## 改善箇所説明図

## 基準不適合発生箇所

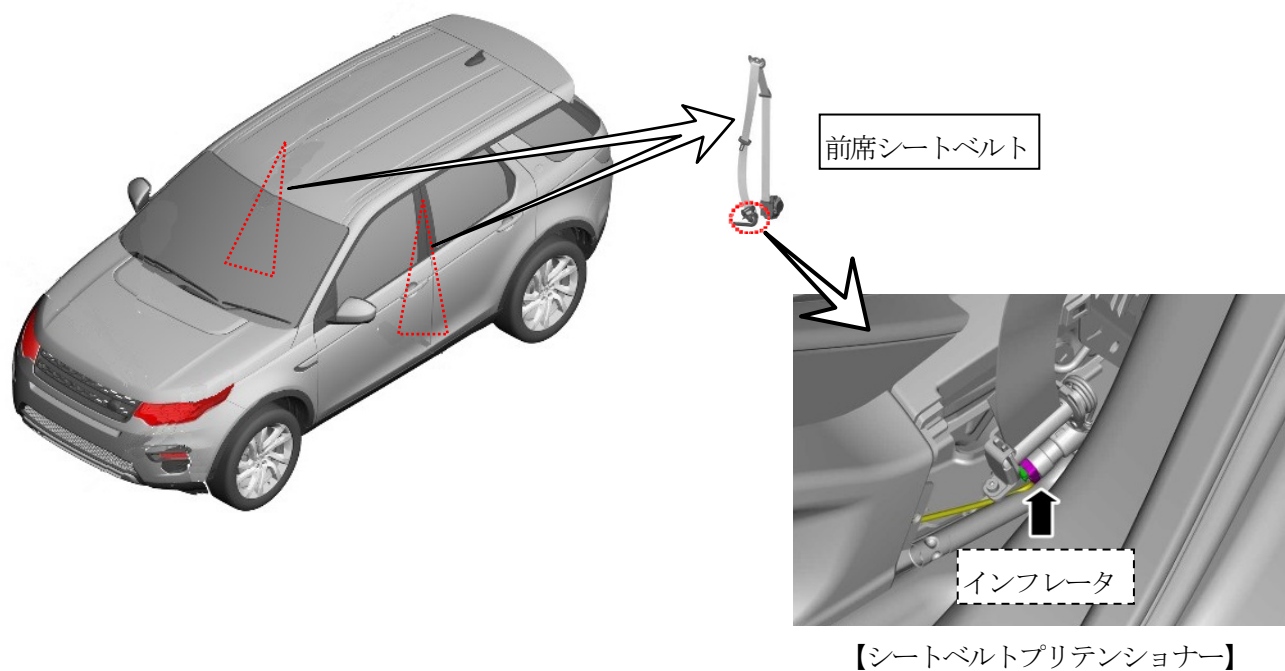
座席ベルトのシートベルトプリテンショナーにおいて、製造管理が不適切なため、点火剤が設計通り調合されていないものがある。そのため、衝突時にシートベルトの弛みを巻きとることができず、乗員が過度の傷害を負うおそれがある。

全車両、前席シートベルトの製造日付を点検し、製造不良ロットに該当する場合、シートベルトを良品に交換する。

助手席ドアチェックアームのボディ上側取付けボルトに白ペイントを塗布する。
